Progetto: Progetto per la realizzazione di un parco eolico denominato CAMMARATA, costituito da n. 36 aerogeneratori, di potenza nominale pari a 7,2 MW, per una potenza complessiva pari a 259,2 MW, da realizzare nei territori comunali di Torremaggiore (FG), San Paolo di Civitate (FG), Castelnuovo della Daunia (FG) e Casalvecchio di Puglia (FG), tutti in provincia di Foggia, con opere di connessione alla RTN ricadenti anche nel territorio comunale di Rotello (CB), in provincia di Campobasso. Codice pratica MY TERNA n. 202203321.

OGGETTO: presentazione integrazione alle osservazioni

Codice procedura: 10631

Figura 1A estrapolato tav68

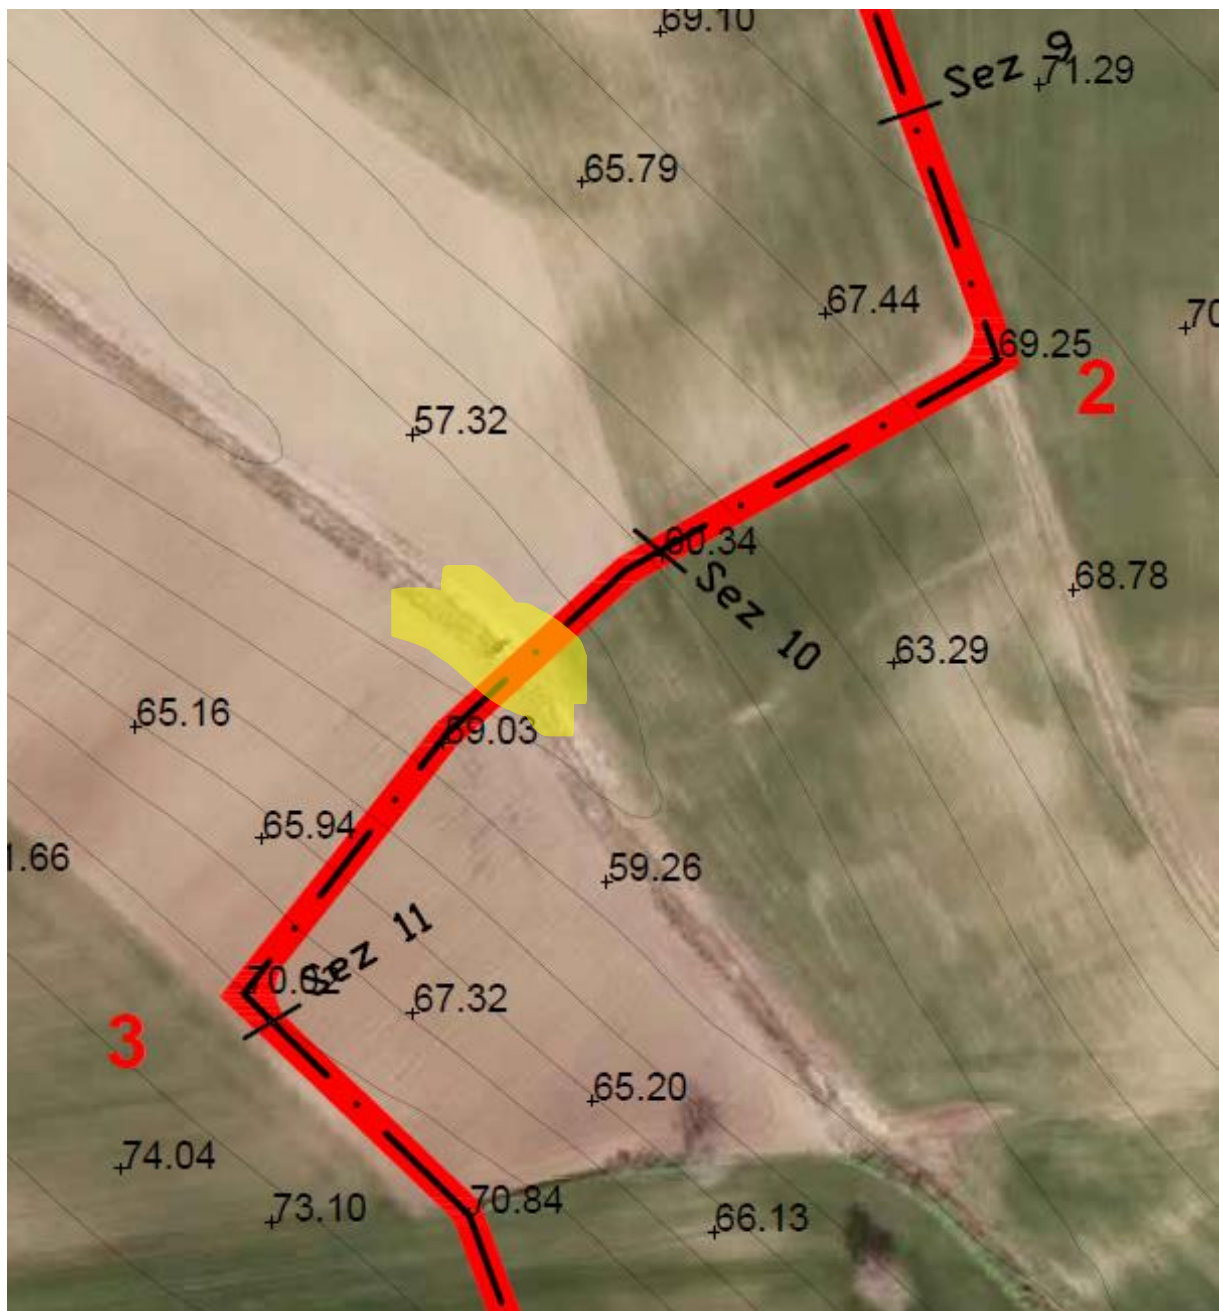
- 1) Nella tavola 68 progetto di gestione delle acque meteoriche wtg31 si evidenzia come tra la sezione 10 e la sezione 11 del punto altimetrico (figura 1A estrapolato tavola 68) è presente una altimetria più bassa rispetto a quelle prese in considerazione. Ciò comporta una

pendenza più ripida rispetto a quelle previste (zona evidenziata in giallo) con tutte le conseguenze che ne concorrono.

- 2) Si segnala che viste le altimetrie e la realizzazione delle trincee disperdenti (nel sottosuolo o nei terreni circostanti) si produrrà una alterazione idrica della già precaria situazione idrogeologica fra le zona 2 e 3 (fig 1A numeri in rosso) con conseguenti ruscellamenti superficiali dall'altezza delle canalette verso il canale di scolo naturale delle acque con sversamento di acque provenienti dalle altre zone e conseguente cedimenti delle sponde del canale di scolo.
